## **MICROCENTRALE HYDROELECTRIQUE CH-Bougival**

Communes de Bougival et de  
Croissy-sur -Seine

## **RAPPORT D'ENQUÊTE**

Commissaire -enquêteur : Michel Riou

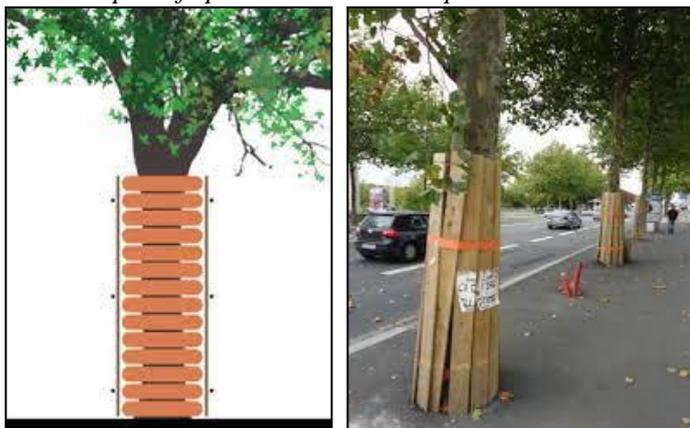
Une observation demande des précisions sur le nombre d'arbres qui devront être abattus pour mettre en place les installations et la passe à poissons, il est aussi demandé une vigilance de protection pendant le chantier sur les arbres non abattus.

**Question T7 du PV:**

Pouvez-vous apporter des précisions sur ces points ?

Le caractère remarquable de l'alignement de platanes sur le bajoyer rive gauche de l'écluse a été pris en compte par le pétitionnaire dès le début du projet. Conscient de cet enjeu fort le pétitionnaire a saisi l'Architecte des Bâtiments de France afin qu'il l'accompagne et donne son avis sur le projet. La passe à poissons a notamment été conçue en aller-retour pour limiter son emprise au sol limitant de fait le nombre d'arbres à abattre. L'ABF a ainsi pu donner un avis favorable au projet. Par ailleurs le pétitionnaire prévoit de replanter certains platanes après la construction de la passe à poisson pour recréer autant que possible l'alignement après les travaux.

La problématique soulevée dans ce thème me paraît avoir été prise en considération par le MO dans une démarche ERC (Eviter, réduire, compenser) : les abatages me semblent limités au minimum nécessaire, les risques de dégradations des arbres subsistant bien pris en compte, prévision de replantation de platanes

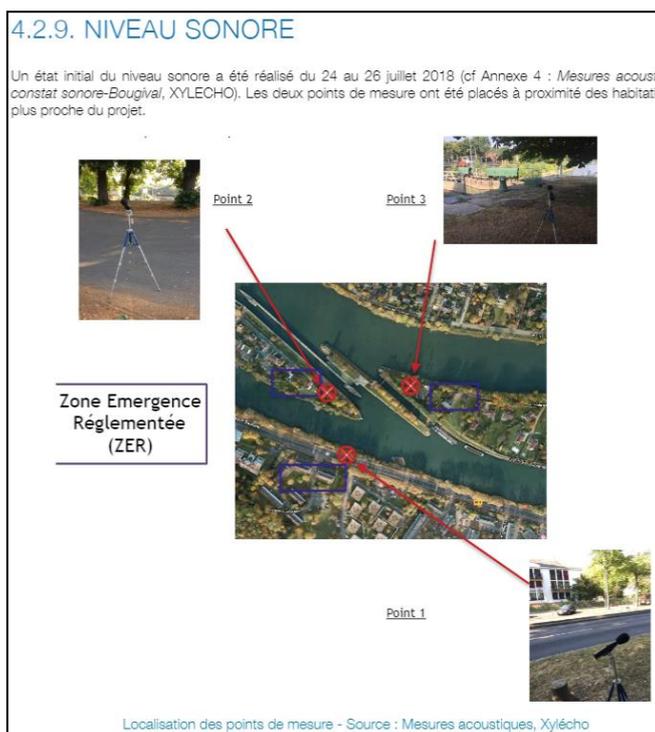
Une remarque juge léger que l'enjeu ait été qualifié de faible dans le dossier, une interroge sur les vibrations induites par les turbines. 2 personnes font état d'un manque de réponse à l'avis de la MRAE mais l'une (en permanence) reconnaît ne pas avoir lu le dernier volet du dossier.

Enfin une observation fait remarquer que l'état sonore initial n'a pas été mesuré sur la rive de Croissy.

*« Bien que l'impact sonore du projet sur l'environnement soit faible, c'est un point de vigilance important pour le pétitionnaire. Les mesures d'état initial réalisées dès le lancement du projet ont permis de définir l'enjeu au plus tôt. Trois stations de mesure ont été installées pour réaliser l'état initial dont une station au plus près du projet à moins de 10 mètres de l'implantation des futures turbines et du local technique. Ce point de mesure est de loin le plus sensible et le respect de la réglementation à cet endroit se traduira nécessairement par le respect de la réglementation sur la rive de Croissy et sur l'île de la Loge.*

Figure 2 : cartographies des réseaux (source : <https://www.enedis.fr/cartographie-des-reseaux-denedis>)

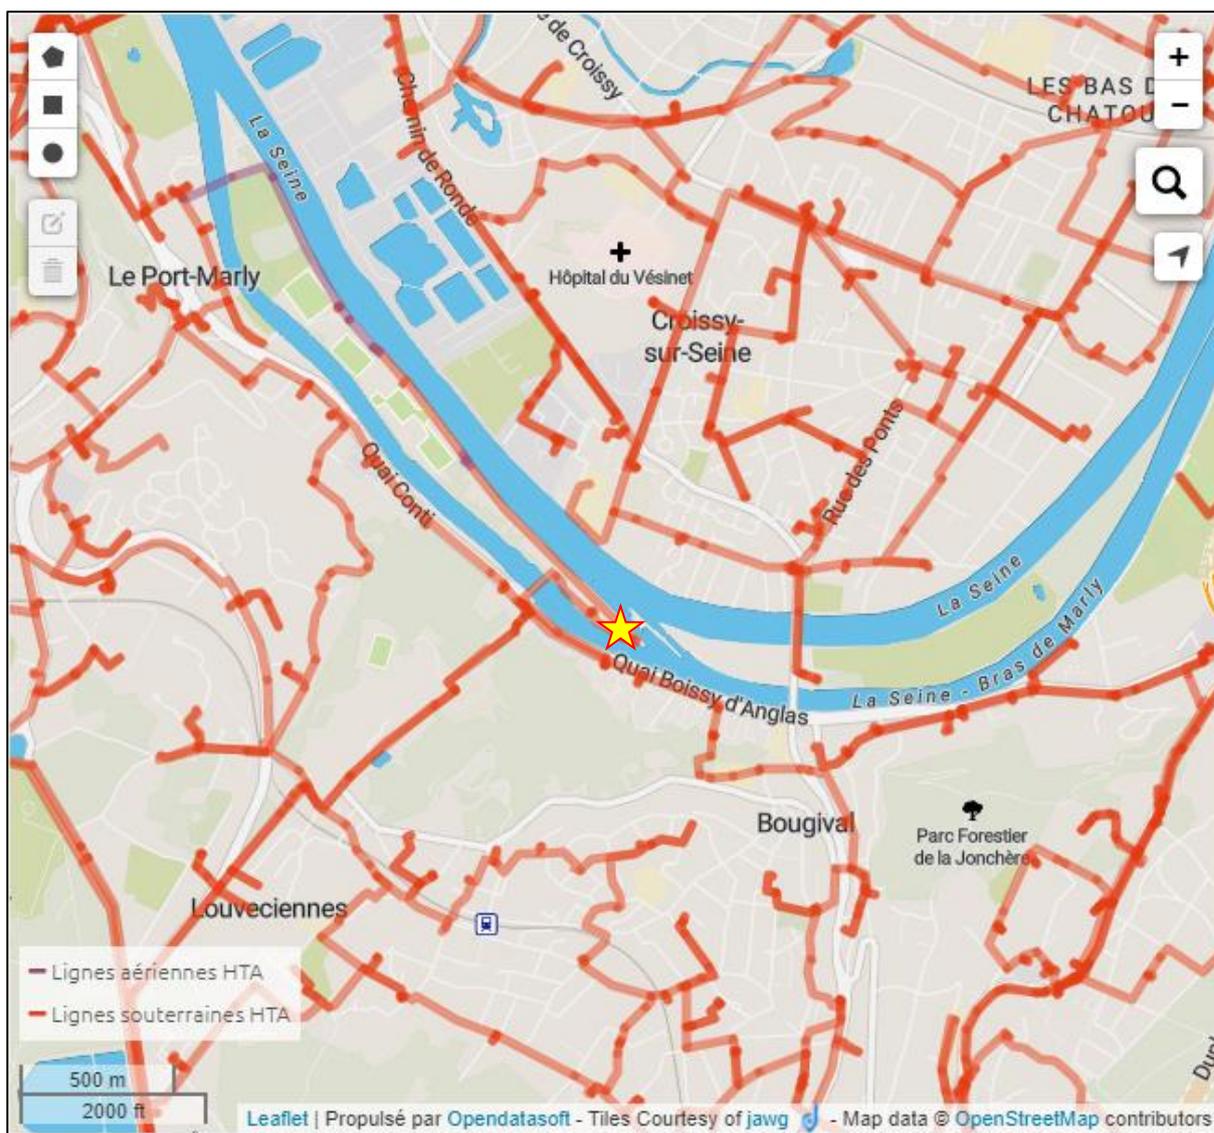
**Question T12:**

*Enfin nous présentons à titre d'information la cartographie des réseaux souterrains et aériens existant autour de la zone du projet (réseaux de tension  $\leq 20$  kV) afin de relativiser l'impact de notre projet par rapport aux réseaux existants dans les zones très urbanisées. On remarque en particulier que de nombreuses lignes souterraines 20kV traverse des quartiers pavillonnaires.*

Au-delà de ces comparaisons chiffrées, le MO fourni une carte locale d'Enedis situant tous les câbles de mêmes catégories implantés dans Bougival et les communes voisines. Cette vision montre que la mise en place de ce câble s'apparente à des configurations très largement pratiquées en milieu urbain.
